Besluit van Provinciale Staten van Zuid-Holland van 14 november 2018, kenmerk PZH-2018-661443694, tot wijziging van de Waterverordening Rijnland en de Verordening ruimte 2014

TOELICHTING bij het besluit van provinciale staten van Zuid-Holland van 14 december 2018, kenmerk PZH-2018-661443694, tot wijziging van de Waterverordening Rijnland en de Verordening ruimte 2014

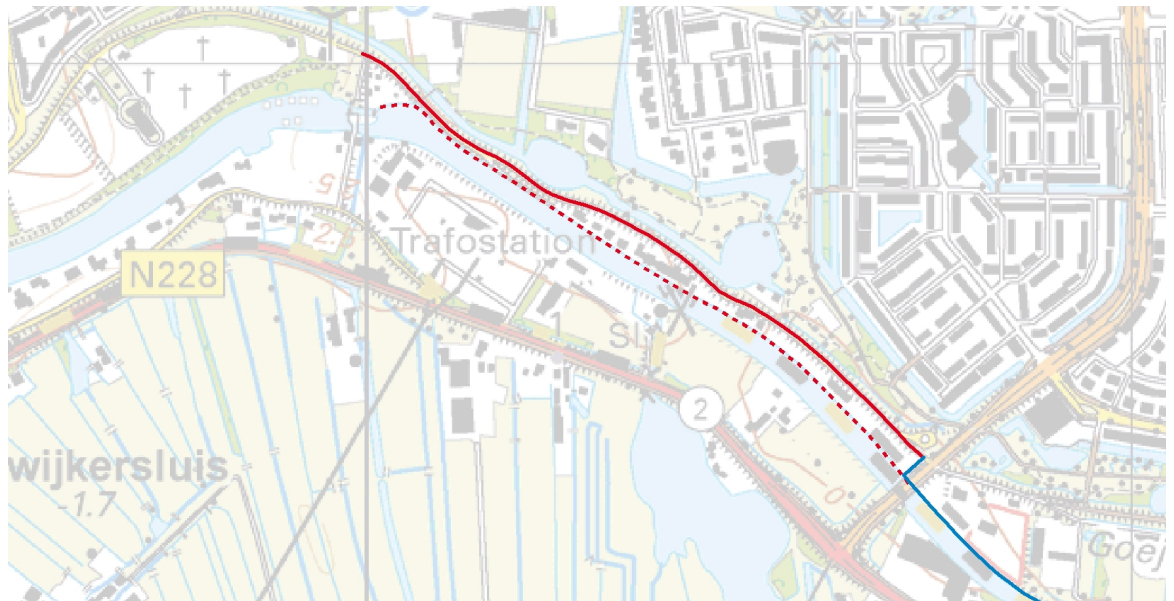
Traject Waaiersluis tot Goverwellesingel (gelegen in de gemeente Gouda):

- Hier liggen zowel een voormalige c-kering als een in het veld niet te onderscheiden regionale kering parallel aan elkaar. De regionale kering wordt eigenlijk gevormd door hoog voorland van de voormalige c-kering. Bij het op kaart verschuiven van de regionale kering naar de voormalige c-kering verandert er alleen iets op de kaart. Het gebied ten zuiden van de voormalige c-kering is en blijft (in het veld) hoog voorland van de achtergelegen kering. Uitgaande van de voormalige c-kering als traject voor de regionale kering is een procedure tot wijziging van kaart C bij de Waterverordening Rijnland nodig. Het traject van de regionale kering (zie rode stippellijn in onderstaande figuur) wordt dan verlegd naar de middenkruinlijn van de voormalige c-kering (zie doorgetrokken rode lijn in onderstaande figuur), waarbij de IPO-veiligheidsklasse 5 gehandhaafd blijft.
